**AVIS RELATIF À LA PROTECTION
CONTRE LES EVENTUELS EFFETS NOCIFS ET NUISANCES
PROVOQUÉS PAR LES RAYONNEMENTS NON IONISANTS
GÉNÉRÉS PAR DES ANTENNES ÉMETTRICES STATIONNAIRES**

Commune : HERSTAL - Exploitant : TELENET GROUP

Référence exploitant : LG2312P

Rapport n° 4000 / 2023

Figure 1 : Vue en plan des lieux de séjour et des points de contrôle

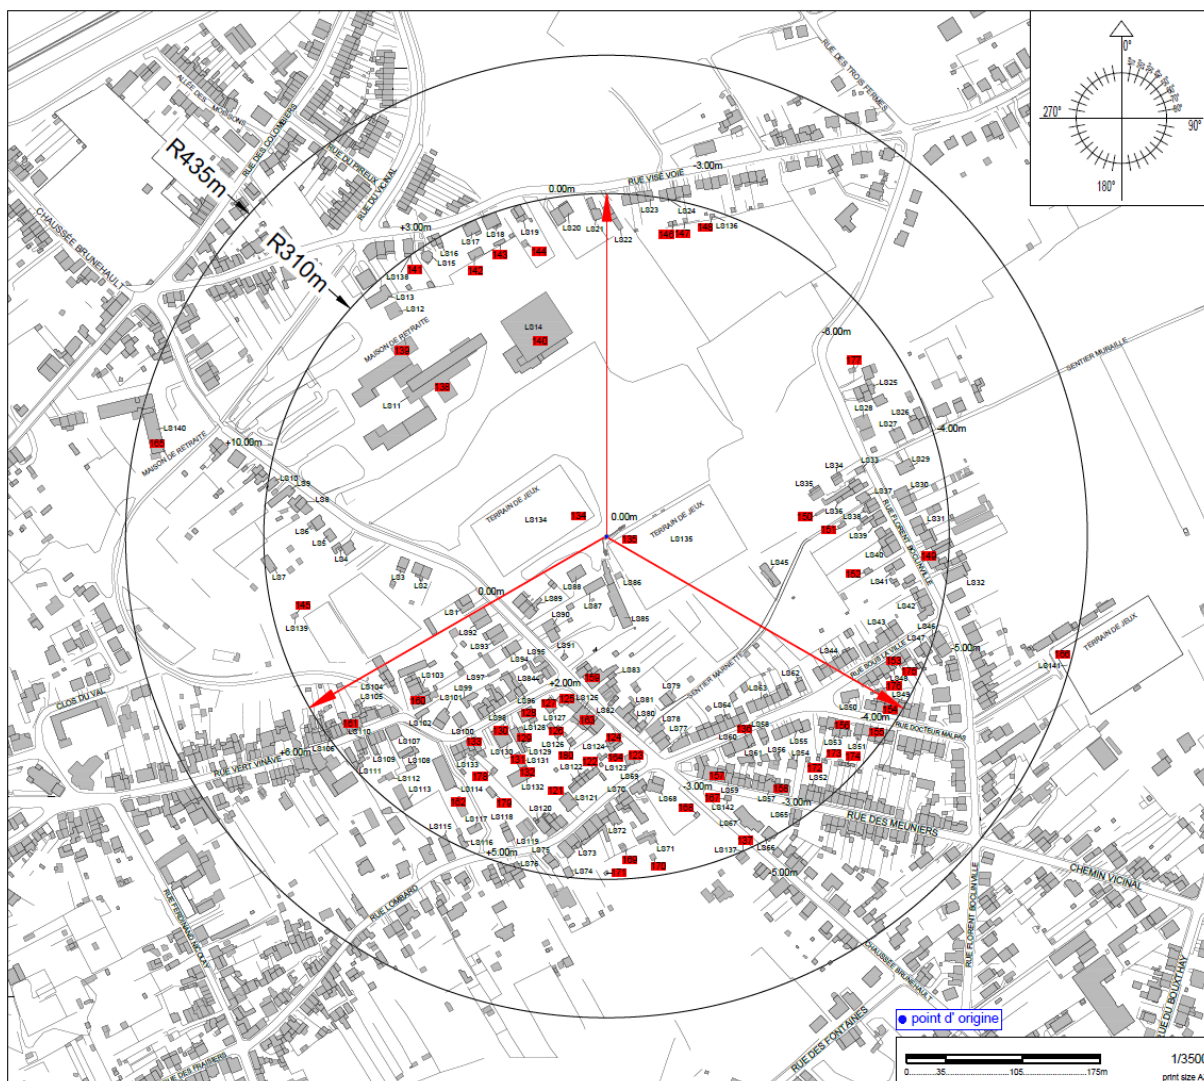
N° point de contrôle	LS	Atténuation (dB)	Indice d'exposition relatif à la limite par installation IE_i
89	LS89	3,0	0,986
90	LS90	3,0	0,630
92	LS92	3,0	0,557
45	LS45	3,0	0,555
93	LS93	3,0	0,551
1	LS1	3,0	0,515
94	LS94	3,0	0,512
14	LS14	3,0	0,396
95	LS95	3,0	0,374
140	LS14	3,0	0,353
91	LS91	3,0	0,344
97	LS97	3,0	0,332
79	LS79	3,0	0,319
2	LS2	3,0	0,310
83	LS83	3,0	0,304
63	LS63	3,0	0,298
62	LS62	3,0	0,294
135	LS135	0,0	0,289
84	LS84	3,0	0,285
64	LS64	3,0	0,265
96	LS96	3,0	0,264
159	LS83	3,0	0,263
44	LS44	3,0	0,250
103	LS103	3,0	0,241
3	LS3	3,0	0,237
98	LS98	3,0	0,226
99	LS99	3,0	0,226
58	LS58	3,0	0,223
55	LS55	3,0	0,222
43	LS43	3,0	0,219
136	LS60	3,0	0,217
82	LS82	3,0	0,216
150	LS36	3,0	0,210
81	LS81	3,0	0,208
50	LS50	3,0	0,208

En ce qui concerne les antennes de l'installation mentionnées dans le tableau 1, la distance maximale à laquelle la limite pourrait être atteinte, à l'extérieur, est égale à 170,4 m. S'il n'y a pas de LS à une distance inférieure, les antennes respectent forcément la limite d'immission.

Figure 2 : Vue en plan des installations d'antennes dans un rayon de 300 mètres autour de l'installation faisant l'objet de la demande d'avis

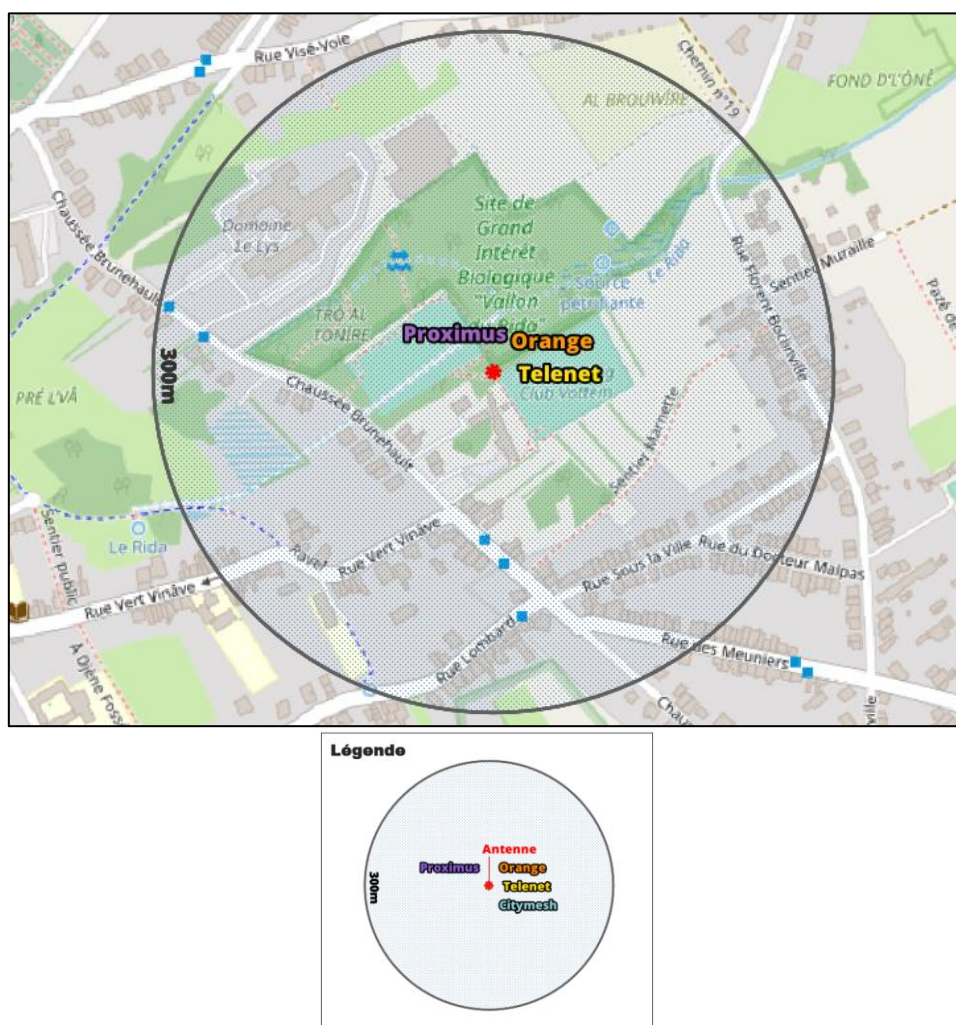
Compte tenu du nombre d'installations localisées dans la figure 2, il apparaît que l'intensité du rayonnement électromagnétique généré, dans les lieux de séjour situés à proximité de l'installation référencée dans le paragraphe 2, par l'ensemble des antennes émettrices stationnaires de l'ensemble des exploitants du même site d'antennes émettrices stationnaires respecte la limite fixée à l'article 4, § 2 du décret.
